## Keuringsverslag van een elektrische laagspanning- en zeer lage spanningsinstallatie

NIET CONFORM

Straatnaam	Sterstraat
Huisnummer	7
Busnummer	
Postcode	9140
Gemeente	Temse
Land	België

Controlebezoek van een oude huishoudelijke elektrische installatie van een wooneenheid bij verkoop op vraag van de verkoper volgens (KB 08/09/2019) - AREI Boek 1- 8.4.2. en 8.2.1. en 4.2.4.3.

Afbeelding schakel- en verdeelbord:

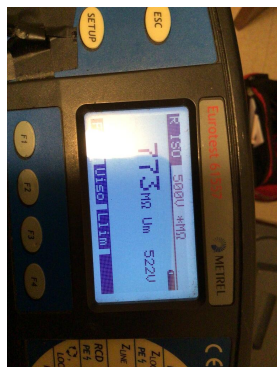
15.09 De genaakbare, naakte onder spanning staande delen zijn onvoldoende afgeschermd. (Boek 1 Afdeling 5.1.4. en 4.2.2.3.)

16.04 Een afzonderlijke differentieelstroombeschermingsinrichting met een gevoeligheid van 30mA is te plaatsen voor installaties van badkamer, wasmachine, vaatwas, droogkast en/of gelijkaardige toestellen. Deze dient ondergeschikt te zijn aan de hoofddifferentieelstroombeschermingsinrichting (Boek 1 Onderafdeling 7.1.4.1. en 4.2.4.3.)
